Bebauungsplan „Filsgebiet-West, nördlich der Fils“, Plochingen
(Stand 28.07.2026)

Liste der geänderten Planinhalte – Grundlage für die erneute Beteiligung gem. § 4a Abs. 3 BauGB
Anlage – Änderungen in Teil A - Planzeichnung

Geänderte Plandarstellung gegenüber Entwurf vom 01.04.2025

Bebauungsplan „Filsgebiet-West, nördlich der Fils“
Anlage – Änderungen in Teil A - Planzeichnung

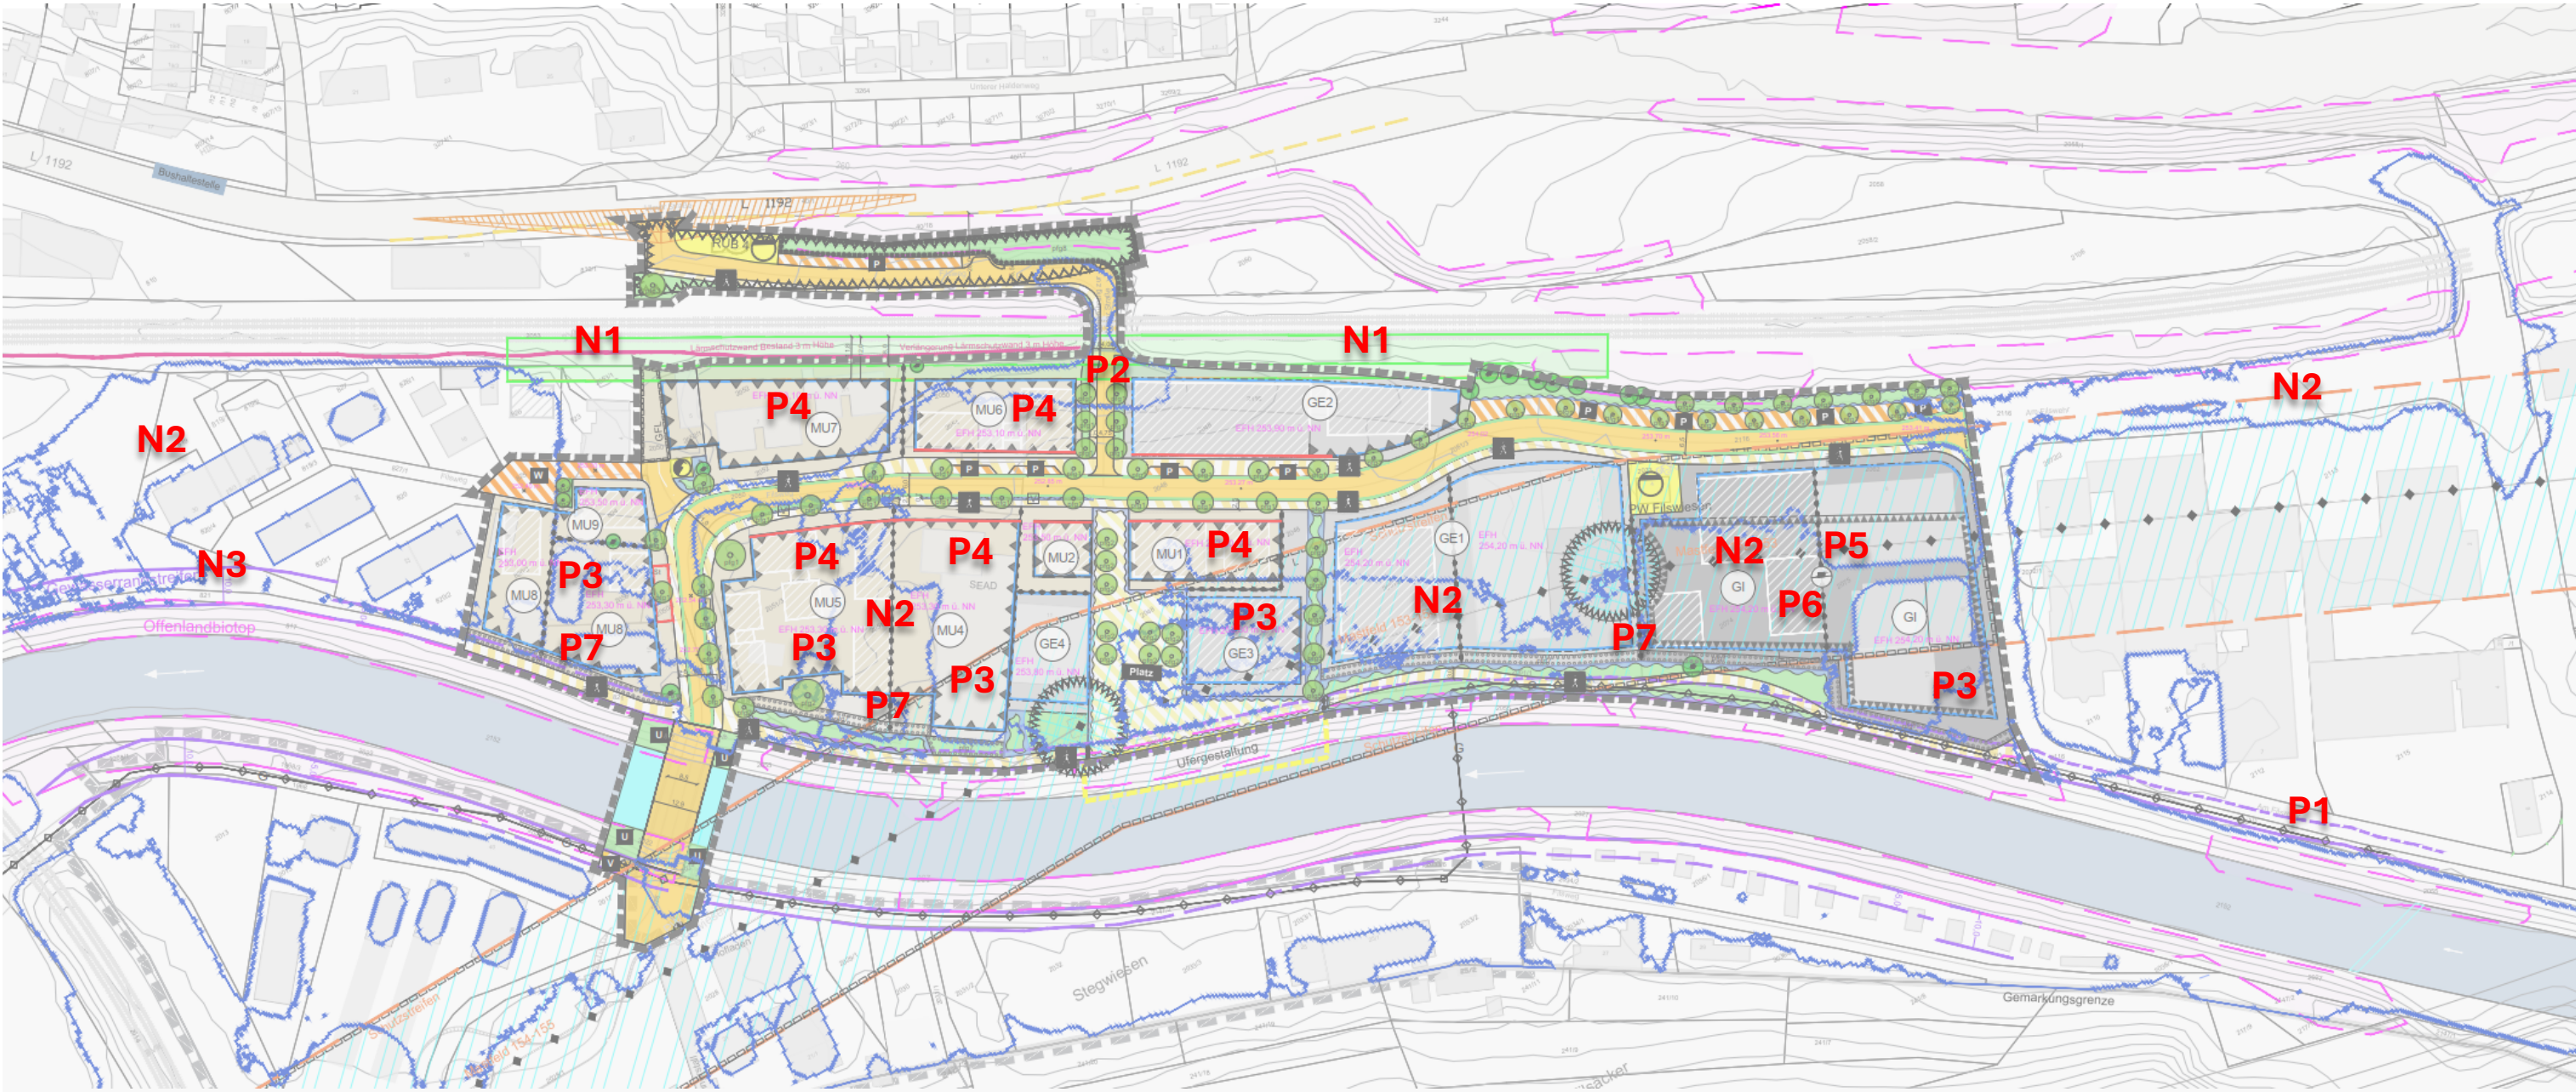
Lfd.-Nr.	Inhalt der Festsetzung
P1	Reduzierung des Geltungsbereiches / Herausnahme Radweg-Querung über die Fils
P2	Verkehrsregelung „kleine“ Unterführung als Straßenverkehrsfläche mit separatem Gehweg. Regelung über LSA.
P3	Anpassung Baufenster und GRZ an HQ100neu (z. B.: 0,6 anstatt 0,8 und MU9 = 0,75) (Anpassung der Nutzungsschablone)
P4	Erhöhung der maximalen Bauhöhe, um ein Staffelgeschoss zu ermöglichen (Anpassung der Nutzungsschablone)
P5	Anheben der EFH-Höhen für hochwasserangepasstes Bauen.
P6	Aufschüttung nach §9 Abs. 1 Nr. 16c und 17 BauGB im Bereich des Baufensters, um Hochwasserzufluss in große Unterführung zu verhindern.
P7	Ergänzung von Flächen zum Anpflanzen von Bäumen, Sträuchern und sonstigen Bepflanzungen (pfg7)

Lfd.-Nr.	Inhalt der nachrichtlichen Übernahme / Hinweise
N1	Ergänzung Planeintrag Freihaltekorridor Filstal-Bahntrasse „Drittes Gleis“.
N2	Übernahme der neuen HQ100-Hochwasserlinien
N3	Anpassung Darstellung der Gewässerrandstreifen im Bereich Gänswasen auf 10 m aufgrund Differenzierung zwischen Innen- und Außenbereich.
